PA17/08

Affidamento a Contraente Generale dei "Lavori di ammodernamento del tratto Palermo - Lercara Friddi, lotto funzionale dal km 14,4 (km. 0,0 del Lotto 2) compreso il tratto di raccordo della rotatoria Bolognetta, al km 48,0 (km. 33,6 del Lotto 2 - Svincolo Manganaro incluso) compresi i raccordi con le attuali SS n.189 e SS n.121

- PERIZIA DI VARIANTE N.1 -

ELABORATI GENERALI Relazione tecnico economica di variante

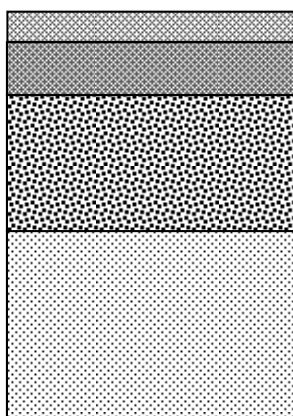
La pavimentazione prevista in Progetto Esecutivo per l'asse principale e gli svincoli è di tipo flessibile, dimensionata con l'obiettivo di una vita utile di almeno 30 anni ed è costituita da:

- tappeto di usura tipo S.M.A. cm 4;
- binder con bitume tradizionale cm 6;
- base con bitume tradizionale cm 17;
- fondazione in misto granulare non legato cm 35.

Viene inoltre proposta la sostituzione dello strato di base a caldo con bitume tradizionale (spessore 17 cm) con una base riciclata a freddo (spessore cm 18) costituita da fresato di conglomerato bituminoso, emulsione di bitume modificato, cemento ed eventuali aggregati naturali di integrazione per correzione granulometrica, per un pacchetto di sovrastruttura stradale schematizzato nella seguente figura:

tappeto di usura tipo S.M.A.: 4 cm
binder tradizionale: 7 cm

base riciclata a freddo (con aliquota 80-100% di fresato di conglomerato bituminoso): 18 cm

fondazione in misto cementato (con aliquota 40% di fresato di conglomerato bituminoso): 25 cm

6.2. NUOVA OPERA DI SOSTEGNO OS100

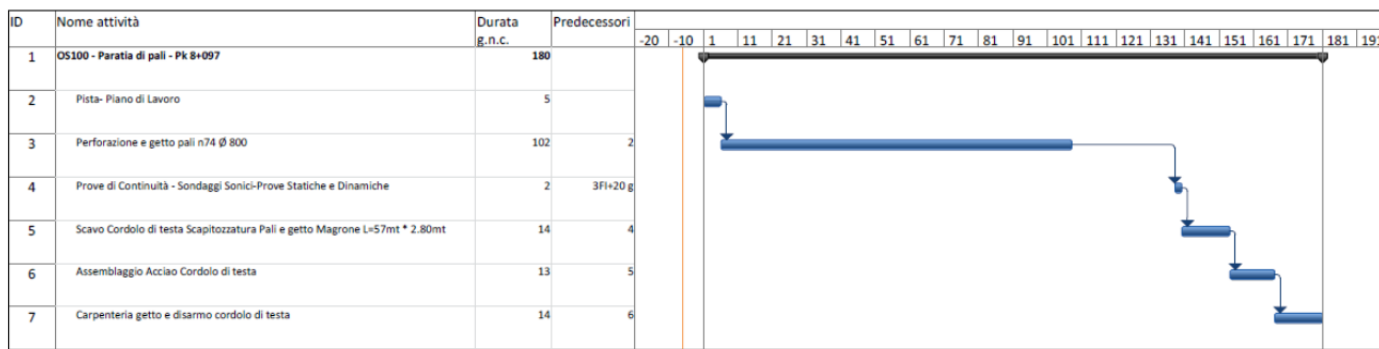
Con O.d.S. n. 21 del 26.02.2015, la Direzione lavori ordinava al Contraente Generale di "... *individuare idonee soluzioni progettuali da porre in essere per la risoluzione delle problematiche ...*" riscontrate alla pk. 230+050 della SS121, in un tratto di strada non ancora oggetto di intervento e già segnalate dallo stesso C.G. con posta elettronica certificata in data 23.02.2015.

Il C.G. ha conseguentemente progettato i nuovi e diversi lavori necessari provvedendo, con successiva nota prot. 695-2015 del 29.04.2015, a trasmettere ad ANAS la dettagliata proposta tecnico-economica ai sensi del comma 5 dell'art. 176 del D.leg.vo 163/06 segnalando l'urgenza di tali interventi; con O.d.S. n. 30 del 10.06.2015 la Direzione Lavori ordinava al Contraente Generale l'esecuzione degli interventi in parola, così come approvati quale modifica tecnica di dettaglio (ex co. 10 art. 12 del C.S.A.-N.G.) da ANAS con nota prot. CPA-0034377-P del 01.06.2015.

L'intervento integrativo al P.E. per il consolidamento del tratto in esame consta di una paratia di

6.3. NUOVE OPERE DI SOSTEGNO OS103, OS104 E OS107

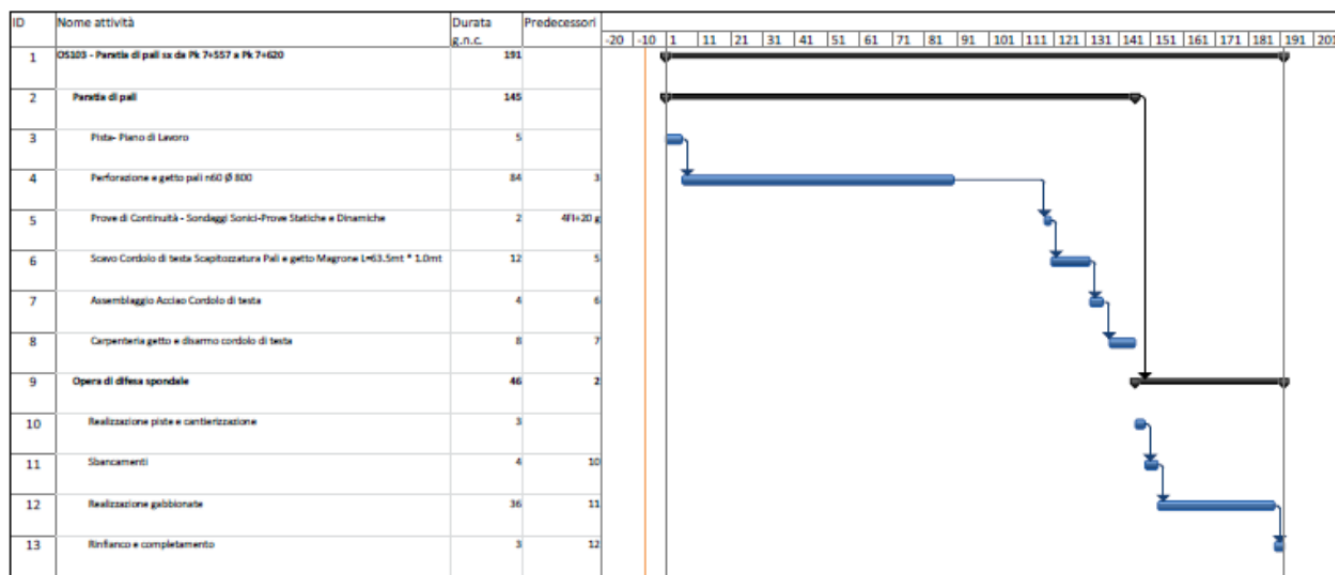
Con ODS n°22 del 27/02/2015, la Direzione Lavori ordinava al C.G. di procedere alla verifica, lungo l'intero tracciato del lotto oggetto dell'affidamento, del manifestarsi di fenomeni di dissesto del rilevato stradale simili a quello avvenuto al km 230+050, in data 23/02/2015, ed eventualmente procedere ad individuare idonee soluzioni atte alla risoluzione della problematica manifestata.

Si è pertanto dato corso agli approfondimenti progettuali ordinati dal DL che hanno portato alla individuazione e progettazione di nuovi interventi di consolidamento e messa in sicurezza dell'asse stradale, in particolare si riscontra quanto di seguito:

- nei tratti compresi tra la pk.7+557 e la pk.7+627 (sez. 379÷382) e tra la pk.7+877 e la pk.7+917 (sez.395÷397), si sono registrati, in concomitanza con gli eventi piovosi eccezionali del febbraio del 2015, cedimenti anomali del pendio delimitato tra il piano viabile ed il Torrente Buffa, connessi a fenomeni di erosione spondale causati dalla piena eccezionale del torrente. Contestualmente, si sono registrati fenomeni di dissesto della scarpata di valle dell'asse stradale collocata tra la SS121 ed il Fosso Buffa. I conseguenti necessari nuovi interventi di consolidamento e di messa in sicurezza dell'asse stradale vengono di seguito descritti:
 - per il primo dissesto, localizzato tra le progressive di progetto 7+557 (sez. 379) e 7+627 (sez.382),

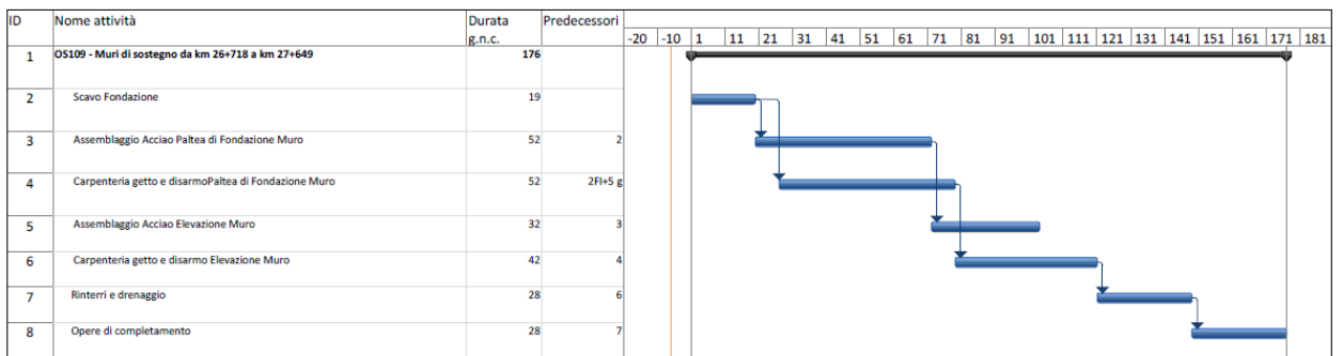
Tale necessità è stata soddisfatta dal CG mediante la perimetrazione di un percorso dedicato all'interno delle aree di cantiere nella fase transitoria e nelle more della definizione progettuale e realizzazione di una rotatoria per una sistemazione pur sempre provvisoria, ma in grado di assicurare maggiore sicurezza all'utenza stradale, in attesa di una variante definitiva al P.E. in funzione della organica ridefinizione futura delle viabilità di accesso a Vicari (si veda nota del Comune prot. 20150004319 del 17.08.2015).

A tal fine il CG ha progettato la rotatoria in parola al km 210+650 della SS121, per la cui esecuzione si rende necessaria la realizzazione di un muro ad altezza variabile (OS109) a sostegno delle scarpate del corpo del rilevato in direzione Agrigento.
